1. ZŠ Holešov - přístavba vstupu

Poř.	Kód	Popis	MJ	Výměra	Jedn. cena	Cena
		Z-02: Změnový list č.2 - požární uzávěry				656 500 + DPH
		SO01: Přístavba a stavební úpravy ZŠ Holešov				656 500
		01.1: Přístavba vstupu				656 500
		99: Staveništní přesun hmot				656 500
1.	NC-001	Dodávka požárních uzávěrů - dle přiložené specifikace	soubor	1,0	586 300	586 300
2.	NC-002	Montáž požárních uzávěrů	soubor	1,0	63 700	63 700
3.	NC-003	Sleva za změnu oboustranného skla Connex na jednostranné (z vnitřní strany)	kpl	1,0	- 20 000	- 20 000
4.	NC-004	Příplatek za meziskelní žaluzie obě dveřní křídla - výrobek č.2 2	kus	2,0	10 750	21 500
				-		
				2,0		
				-		
5.	NC-005	Příplatek za navýšení interiérové žaluzie na vnitřní stěnu	kus	1,0	5 000	5 000

Předmět: FW: 1. ZŠ vestibul - cenová nabídka na výměnu stávajících uzávěrů
Přílohy: 1. ZŠ platná PBŘS půdorys.pdf; 13. 4. Rapos výměna stávajících uzávěrů NO-1898-Rapos 1. ZŠ Hol.doc; PBŘS.pdf; Vstupní dveře - žaluzie.pdf

CENOVÁ NABÍDKA č.NO-1898 změna

Poz. 1(Poz.1) MB-78EI Pevn stěny
(B=1 450, H=1 150)

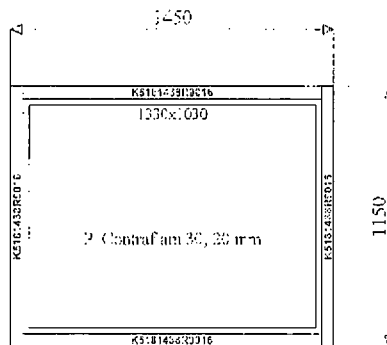
Pozice č. 1 změněna na požárně odolné okno FIXNÍ neotevíravé

Požární odolnost: EI30DP1

Okno fixní vnitřní

Poz. 2(Poz.2) MB-78EI Pevn stěny
(B=2 950, H=2 350)

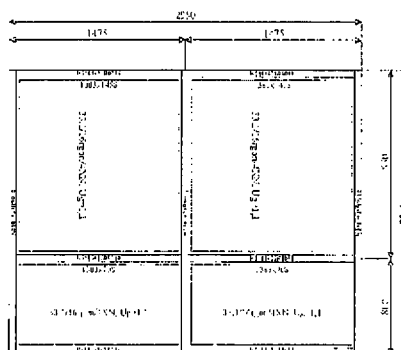
Pozice č. 2 – 2 ks oken mezi atriem a stávající chodbou – bohužel musí být s požární odolností EI 30, dle našeho dodavatele není technicky možné výplně s požární odolností ve stávající velikosti a členění vyrobit otevíravé

/pokud ano znamenalo by to neúměrné náklady/, proto navrhuje zachovat původní členění a rozměry, ale osadit FIXNÍ neotevíravé výplně /to znamená nulnost umývat okna zevnitř i z venku/.

Požární odolnost: EI30DP1

Okno fixní vnější

Poz. 3(Poz.3) MB-78EI Vitríny
(B=1 298, H=3 050)

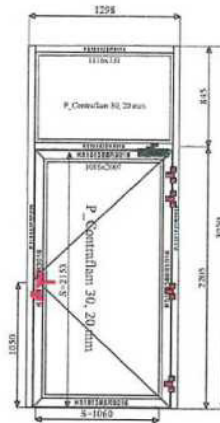
Pozice č. 3 – náš dodavatel nám sdělil, že pan Mgr. Oral si přál buď obloukový nadsvětlík nebo dveře přesunout do místa chodby s rovným nadpražím. Tato varianta je finančně levnější - předpokládám, že hasičům by posun neměl vadit.

Požár. odolnost dveří+fix: EI30 DP1-C

Hliníkové jednokřídlé dveře vnitřní
otevřené ven, pravé (z pohledu
zvenčí)

Poz. 4(Pol.4) MB-78EI Vitríny
(B=2 300, H=3 250)

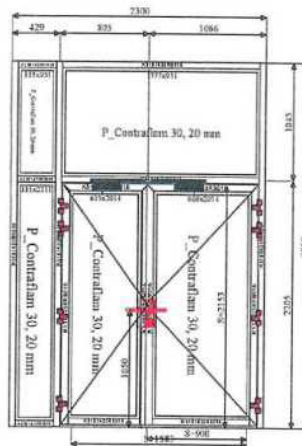
Pozice č. 4 – dle nabídky v souladu s novou PBŘS

Požární odolnost: EI30 DP1-C

Hliníkové dvojkřídlé dveře vnitřní
otevřené ven, aktivní křídlo pravé (z
pohledu zvenčí)

Poz. 5(Poz.5) MB-78EI Vitríny
(B=1 876, H=2 950)

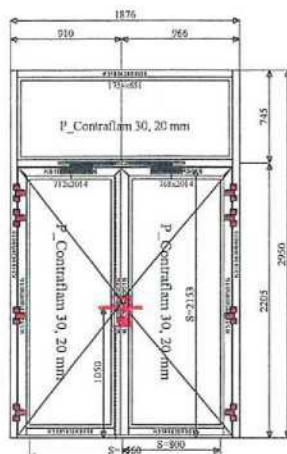
Pozice č. 5 - dle nabídky v souladu s novou PBŘS

Požární odolnost: EI30 DP1-C

Hliníkové dvojkřídle dveře vnitřní
otevřené ven, aktivní křídlo pravé (z
pohledu zvenčí)
